Title			PPS		
Size	Number				Revision
A4	2721022100				1.1 - (DR)
Date:	11/09/2023			Sheet	of
File:	C:\Users\...\PPS.SchDoc			Drawn By:

Title			CURRENT LIMITER	
Size	Number	2721022100		Revision
A4				1.1 - (DR)
Date:	11/09/2023	Sheet of		
File:	C:\Users\...\Limiter.SchDoc	Drawn By:

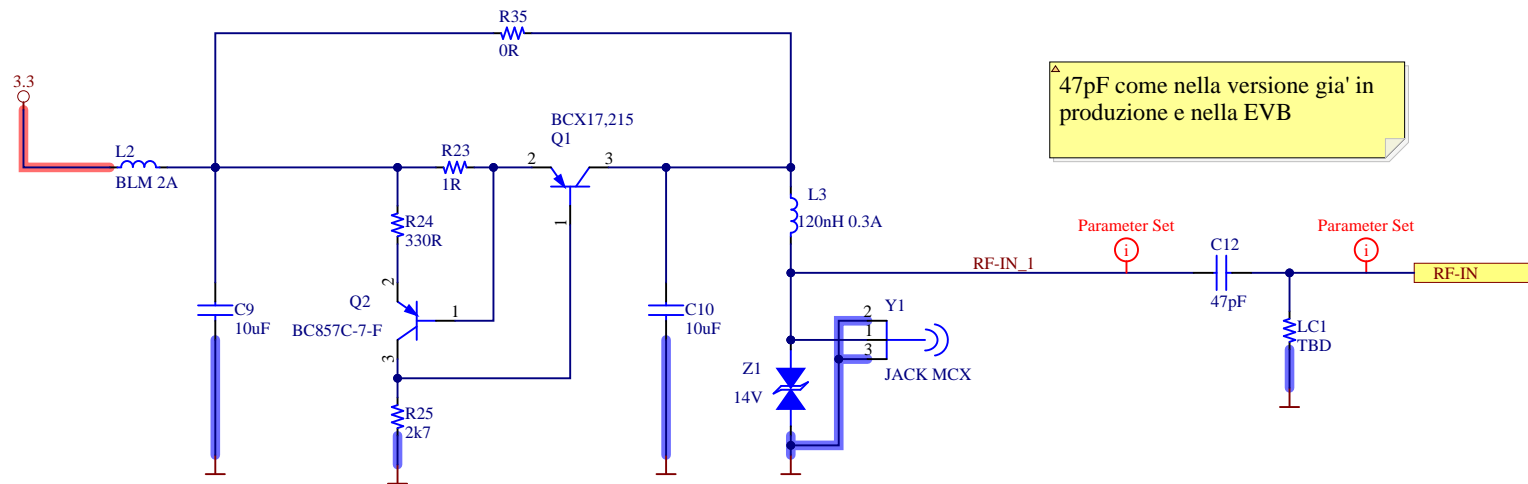
montare R35 se si vuole escludere il circuito limitatore di corrente

47pF come nella versione gia' in produzione e nella EVB

il circuito limita la corrente a circa 200mA ovviannete la tensione di uscita sara minore di 3.3V a causa della caduta di tensione dulla resistenza R23 e su Q1, questa caduta dipende dalla corrente fornita all'antenna esterna
